**AVIS RELATIF À LA PROTECTION
CONTRE LES EVENTUELS EFFETS NOCIFS ET NUISANCES
PROVOQUÉS PAR LES RAYONNEMENTS NON IONISANTS
GÉNÉRÉS PAR DES ANTENNES ÉMETTRICES STATIONNAIRES**

Commune : BIEVRE - Exploitant : CITYMESH

Référence exploitant : NR06865_A

Rapport n° 3789 / 2024

Figure 1 : Vue en plan des lieux de séjour et des points de contrôle

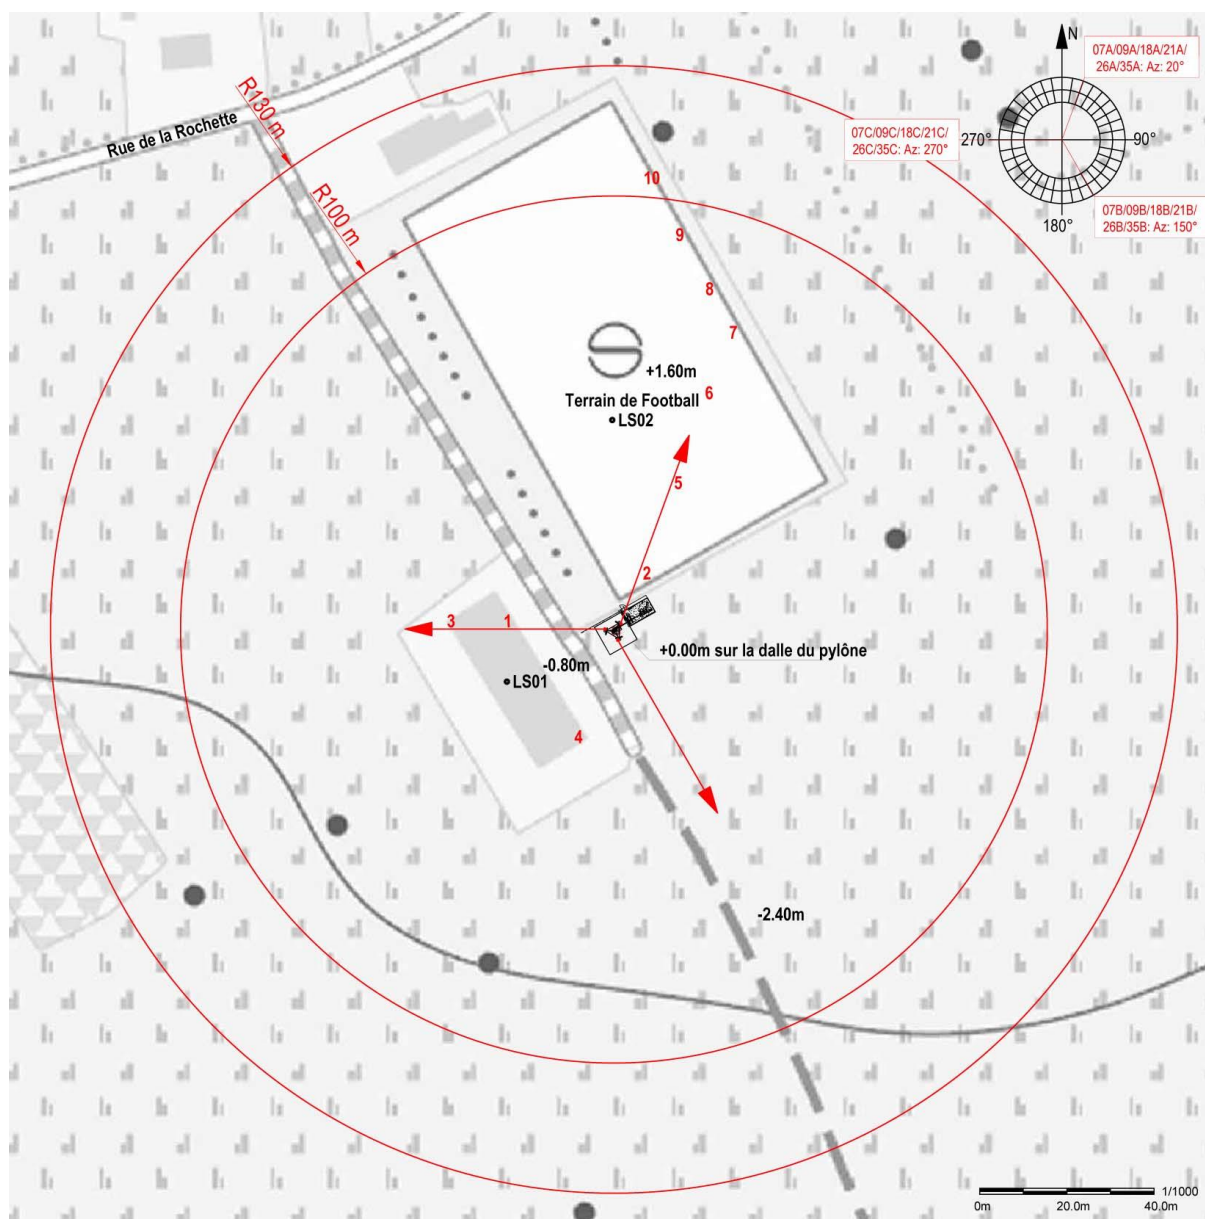
- le numéro du point de contrôle repris sur un des plans de la figure 1;
- le numéro du LS dans lequel se trouve le point de contrôle de la 1^{ère} colonne ;
- l'atténuation d'obstacle prise en compte pour le calcul de l'indice d'exposition dans le LS ;
- le résultat du calcul de l'indice d'exposition.

N° point de contrôle	LS	Atténuation (dB)	Indice d'exposition relatif à la limite par installation IE_i
3	LS01	3,0	0,980
6	LS02	0,0	0,907
7	LS02	0,0	0,824
8	LS02	0,0	0,712
9	LS02	0,0	0,544
10	LS02	0,0	0,411
2	LS02	0,0	0,190
1	LS01	3,0	0,158
5	LS02	0,0	0,143
4	LS01	3,0	0,048

En ce qui concerne les antennes de l'installation mentionnées dans le tableau 1, la distance maximale à laquelle la limite pourrait être atteinte, à l'extérieur, est égale à 87,8 m. S'il n'y a pas de LS à une distance inférieure, les antennes respectent forcément la limite d'immission.

Dans le cas des LS situés à l'intérieur des bâtiments, une atténuation d'obstacle est prise en compte et il en résulte que la distance maximale à laquelle la limite pourrait être atteinte se réduit à 62,2 m.

Figure 2 : Vue en plan des installations d'antennes dans un rayon de 300 mètres autour de l'installation faisant l'objet de la demande d'avis

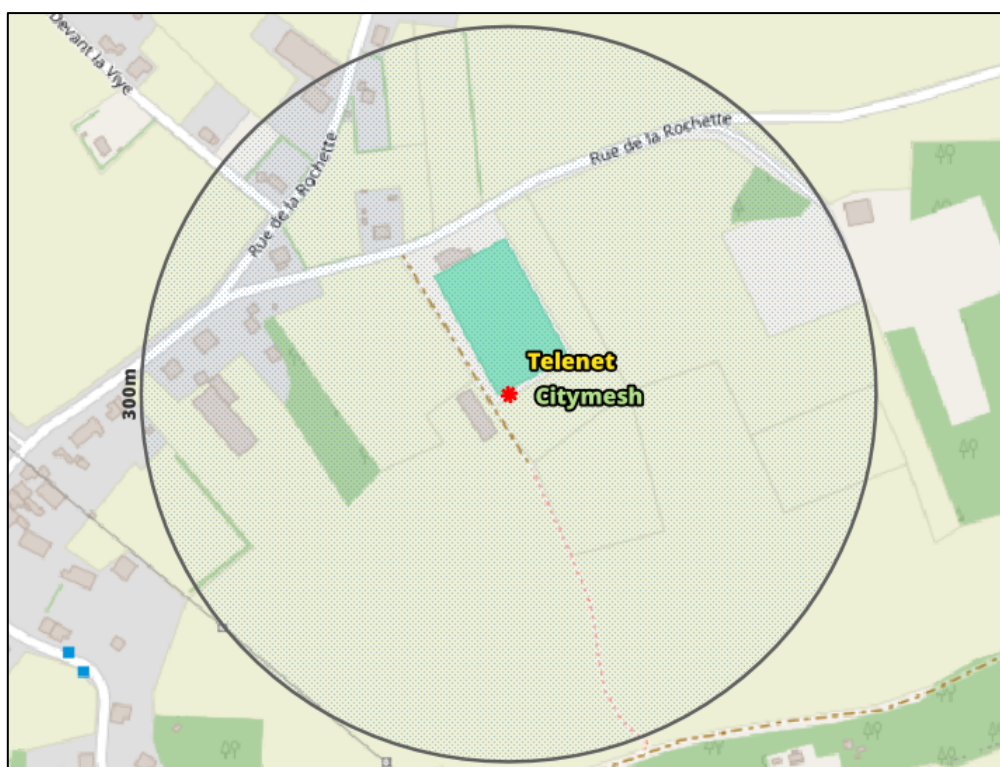
Le plan en projection verticale de la figure 2 indique la localisation des installations d'antennes émettrices stationnaires visées par le décret et situées dans un rayon de 300 mètres autour de l'installation référencée dans le paragraphe 2 et localisée au centre du cercle. Les données de localisation de ces antennes et les avis correspondant sont accessibles via le cadastre en ligne des antennes émettrices stationnaires⁸. Les installations prises en compte dans l'évaluation du respect de la limite cumulative sont les installations d'antennes émettrices déclarées en service par l'exploitant à la date du présent avis, à l'exception de l'installation référencée dans le paragraphe 2 et éventuellement d'autres installations ayant fait l'objet d'une demande d'avis à la même date et qui sont situées à l'intérieur de la zone de 300 mètres de rayon.

Compte tenu des considérations ci-dessus, il apparaît que l'intensité du rayonnement électromagnétique généré, dans les lieux de séjour situés dans un rayon de 300 mètres autour de l'installation référencée dans le paragraphe 2, par l'ensemble des antennes émettrices stationnaires de l'ensemble des exploitants du même site d'antennes émettrices stationnaires respecte la limite fixée à l'article 4, § 2 du décret.
